Osservazioni sul progetto depositato in data 05/09/2012 per la

"Riqualifica con caratteristiche autostradali della SP 46 Rho-Monza, dal termine della tangenziale Nord di Milano (galleria artificiale) al ponte sulla linea ferroviaria Milano Varese (compreso), corrispondenti alle tratte 1 e 2 del "Progetto preliminare della viabilità di adduzione al sistema autostradale esistente A8/A52 Rho-Monza", compreso tra quelli elencati nell'Allegato II alla Parte Seconda del D. Lgs. 152/2006 e s.m.i., al punto 10 "autostrade e strade riservate alla circolazione automobilistica o tratti di esse, accessibili solo attraverso svincoli o intersezioni controllate e sulle quali sono vietati tra l'altro l'arresto e la sosta di autoveicoli"

## **Osservazioni**

sul progetto depositato in data 05/09/2012 per la “Riqualifica con caratteristiche autostradali della SP 46 Rho-Monza, dal termine della tangenziale Nord di Milano (galleria artificiale) al ponte sulla linea ferroviaria Milano Varese (compreso), corrispondenti alle tratte 1 e 2 del “Progetto preliminare della viabilità di adduzione al sistema autostradale esistente A8/A52 Rho-Monza”, compreso tra quelli elencati nell'Allegato II alla Parte Se

**FIGURA 1: FOTOMONTAGGIO CHE RENDE L'IDEA DI CHE COSA SIGNIFICANO 14 CORSIE AUTOSTRADALI AL POSTO DELLE ATTUALI 4. SI NOTI LA PROSSIMITÀ DEL FUTURO SISTEMA AUTOSTRADALE CHE OGGI NON C'E' ALLA REALTÀ RESIDENZIALE (10 METRI DAGLI EDIFICI DI VIA COLZANI/VIA SAN MICHELE**

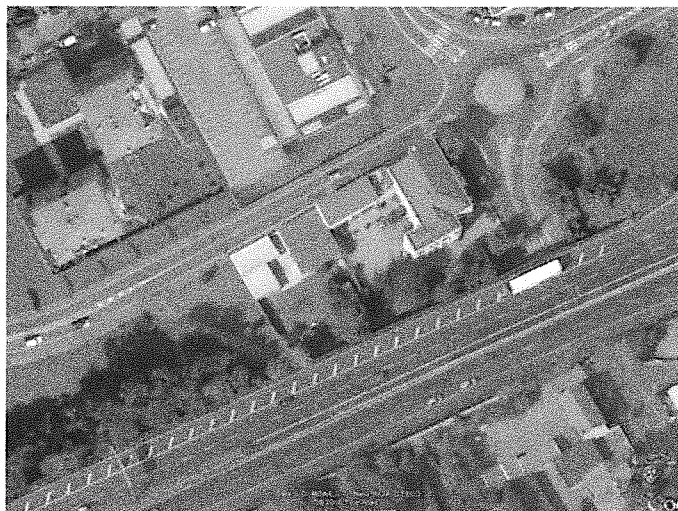
La principale criticità di questo progetto, certo non l'unica, è rappresentata dall'infrastruttura prevista per il collegamento tra la tangenziale nord (A52) e la Rho-Monza (SP46). Il Comune interessato all'opera è il Comune di Paderno Dugnano. La connessione viabilistica tra le due strade **avverrà con la realizzazione di un nuovo tratto di tangenziale, al momento inesistente**, che prevede due corsie per senso di marcia ed una corsia di emergenza per un totale di **6 corsie**. Questo nuovo tratto **sarà affiancato** all'attuale Milano-Meda, per la quale è previsto un potenziamento dalle attuali due corsie per senso di marcia, a tre corsie più emergenza, per un totale di **8 corsie**. Se a questo aggiungiamo la realizzazione di complanari per la circolazione locale, si possono contare un totale di **14 corsie autostradali + 4 corsie complanari**, il tutto inserito in un territorio densamente popolato indubbiamente inadatto ad ospitare un'infrastruttura di queste dimensioni.

FIGURA 5 SCENARIO POST OPERAM SENZA LA VIABILITA' LOCALE

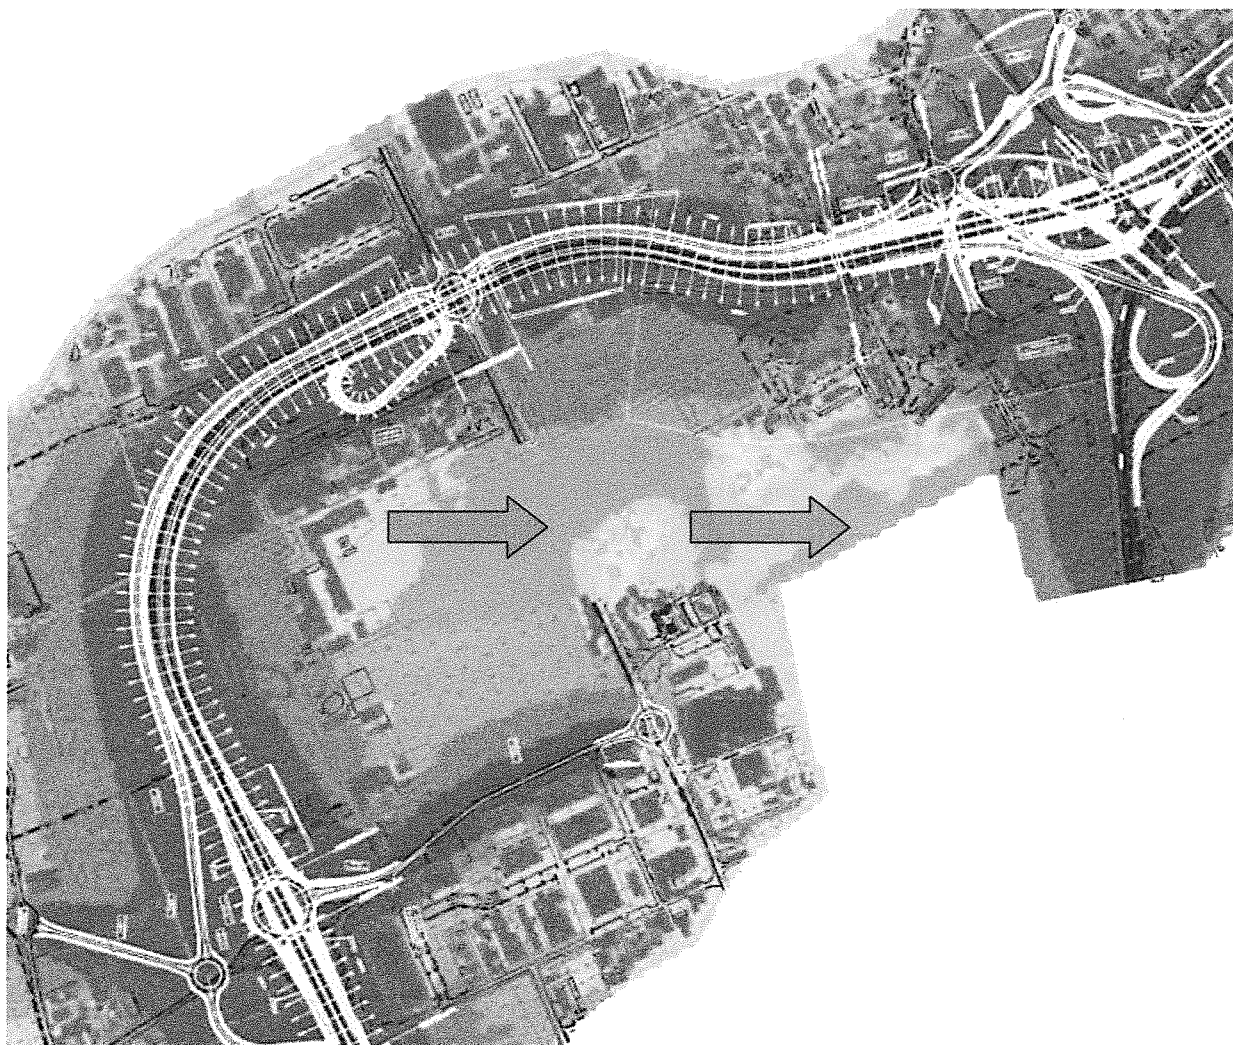
Nelle figure successive si evidenzia la mancanza della viabilità locale, considerata nell'ante operam, e non inserita nel post operam.

In corrispondenza delle frecce azzurre si nota senza alcun dubbio la mancanza del contributo acustico delle strade locali nel post operam altresì presenti nell'ante operam.

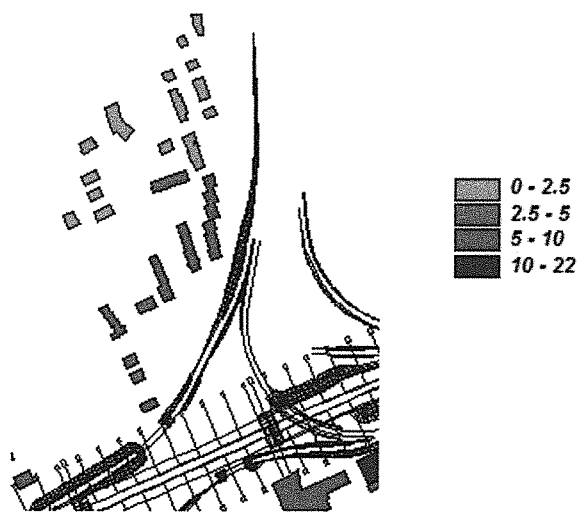
L'analisi dei risultati mostra per la situazione non mitigata uno scenario estremamente critico. Si può riassumere che tutti i ricettori prospettanti l'infrastruttura comportano dei superamenti; sono infatti identificati 320 ricettori con superamenti del limite da pochi dB(A) fino a 22 dB(A), di cui ben il 75% sono di tipologia residenziale in un'area in cui risiedono circa 8000 persone di cui circa 1000 bambini. La situazione in corrispondenza dei **ricettori sensibili**, in questo ambito prevalentemente scuole, è definita dagli stessi estensori dello studio di **estrema criticità e insanabile** con superamenti fino a 22 dB(A).

Lo studio parte da questi dati e introduce gli interventi mitigativi per sanare i superamenti riscontrati.

La prima considerazione da effettuare è che non vengono riportati i dati del valore di pressione sonora calcolato sulla facciata dei ricettori nei diversi scenari analizzati. Questa omissione, vien da chiedersi quanto voluta, non permette di verificare quanto viene riportato dall'estensore dello studio di impatto acustico. La possibilità di analisi dello scrivente sono quindi decisamente limitate e si traducono essenzialmente in una ricerca del dato di facciata partendo dagli scarsi dati riportati nella relazione del progetto e dalle mappe acustiche, che però sono rappresentativi del valore a 4 metri d'altezza e non sono per nulla rappresentativi dei livelli sonori prodotti da un'infrastruttura che corre a 6 m d'altezza e che impatta in particolar modo sui piani compresi tra i 7 e gli 11 metri d'altezza. Il processo a ritroso per quantificare il valore in facciata è ulteriormente complicato dalla scarsità dei dati di input riportati.

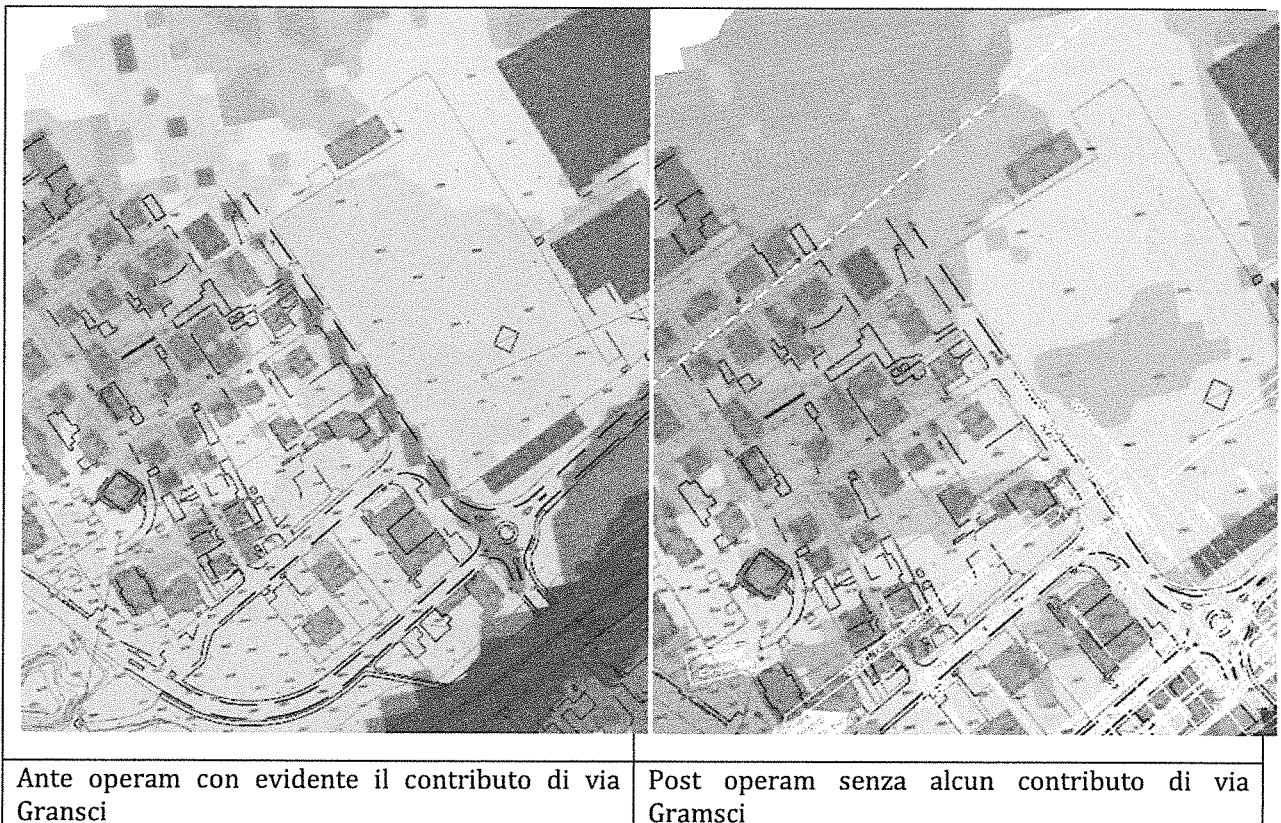
Si riporta genericamente che i valori calcolati dipendono anche da un contributo non trascurabile delle strade esistenti. A questo proposito si vuole evidenziare un paio di aspetti:

- il primo è che l'infrastruttura più critica per gli edifici residenziali è rappresentata dalla strada complanare di nuova realizzazione e anche per lei bisogna verificare il rispetto dei limiti normativi previsti per le strade C2;
- la seconda è che il contributo delle strade esistenti, come nel dimostrato precedente, è stato tolto tra l'analisi ante operam e il post operam; le figure sottostanti mettono in evidenza il clima acustico in corrispondenza di via Gramsci che cambia vistosamente tra ante e post operam con l'evidente assenza del contributo della strada locale nella valutazione del livello di immissione presente in corrispondenza dei ricettori.

Alla luce delle immagini sopra riportate non possono essere accettate frasi come *"Un contributo non trascurabile sui ricettori nei pressi della galleria è anche fornito dalla viabilità locale già esistente che lambisce gli edifici più esposti"* perché non si può attribuire un contributo significativo a una strada che è stata tolta tra la situazione ante operam e post operam.

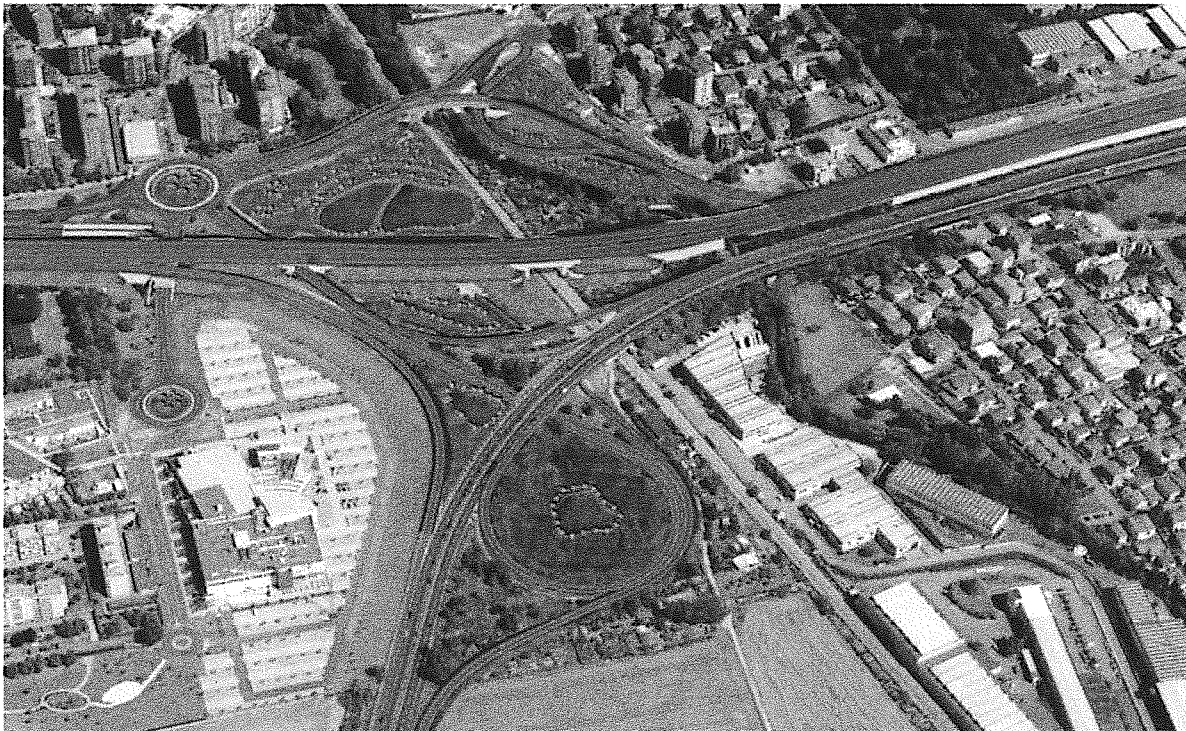
Venendo, quindi allo specifico dell'osservazione riguardante la "galleria fonica", di seguito un rendering tratto dalla documentazione preliminare che mostra la posa e l'originaria lunghezza prevista (250 metri):

Non vi è nessuna protezione, quando la tratta è ancora in affiancamento alla Milano-Meda, per tutto il fronte residenziale di zona III di cui i condomini san Michele 14, 16, 20 e Curiel 5 e 6 costituiscono le prime costruzioni entro tale area zonale residenziale.

Sui documenti del progetto esecutivo di offerta, la galleria fonica, a parte un re-styling puramente stilistico, compare nella lunghezza in maniera praticamente identica: infatti, anche solo leggendo il P00AMBIA00RE01A, pag. 11, si evince che:

#### 5.2.2.4 RETTIFICAZIONE DELLA COMPLANARE

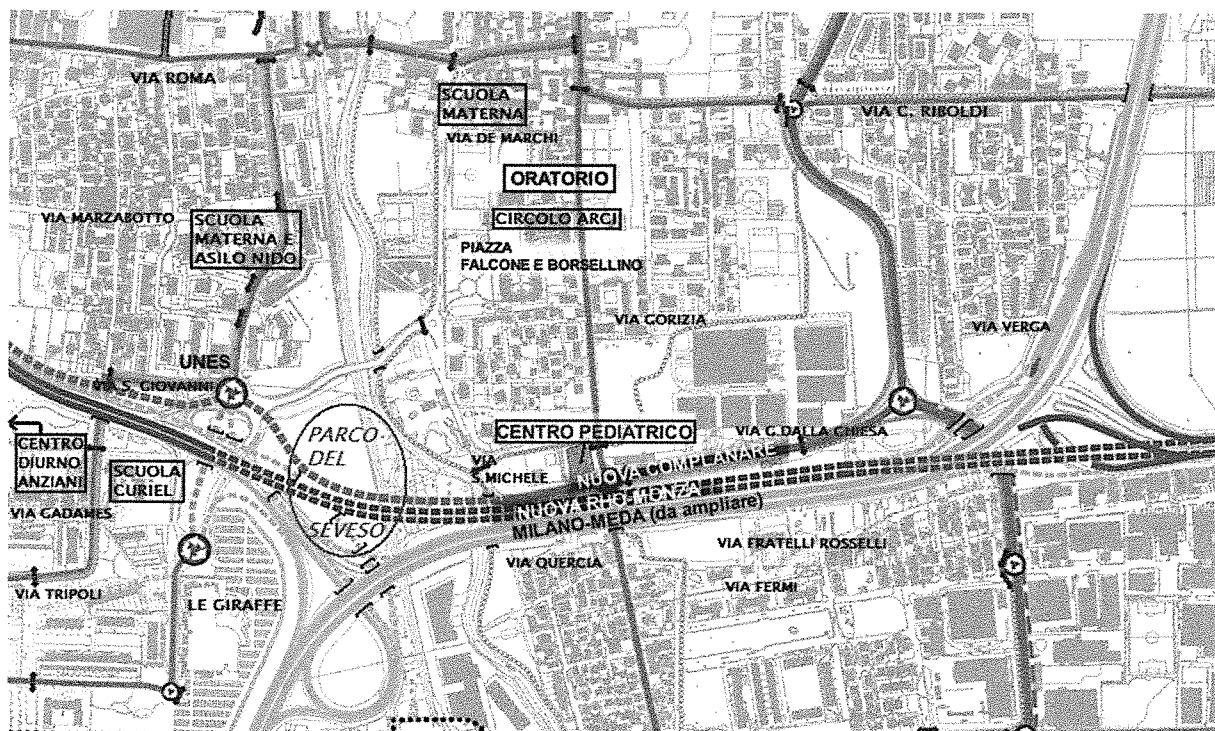
E' stato già sottolineato dal progetto esecutivo di offerta che (vedi pag. 24 di questo documento) le residue criticità acustiche sarebbero dovute alla presenza della complanare, la quale, come si può vedere dalle cartine dei progetti o anche dalla fotocomposizione complessiva del tracciato di pagg. 29-30 di questo documento, tratta dalla relazione di sintesi, stringe immotivatamente a tenaglia il quartiere fin quasi in piazza Falcone e Borsellino, per piombare poi sul fondo della via Battisti in affiancamento all'esistente ponte a scavalco della linea ferroviaria FNM. A Paderno Dugnano le amministrazioni precedente ed attuale avevano più volte osservato (con formale accettazione delle osservazioni) come fosse **necessaria la stretta attinenza della complanare al tracciato principale della Rho-Monza**, come si può intuire anche dalla successiva illustrazione, tratta dal documento di bozza del PGT del 2009:

Mantenendo la complanare in stretta aderenza al tracciato della nuova autostrada Rho-Monza, si otterrebbe il duplice risultato di abbattere le criticità sugli edifici di via San Michele identificati come ricettori ancora non conformi (R139, 140, 142) e di migliorare il clima in acustico in via Battisti 77, perchè non vi sarebbe più un raddoppio del ponte attualmente esistente a scavalco della FNM, ma si giungerebbe sulla rotatoria accedendo da sud, passando da zona incolta e non sotto un gruppo di palazzi di 8 piani.

Con questa osservazione, pertanto, si chiede la rettificazione della complanare, cioè progettata e costruita in stretto affiancamento all'autostrada Rho-Monza, come già richiesto dalle amministrazioni padernesesi in passato.
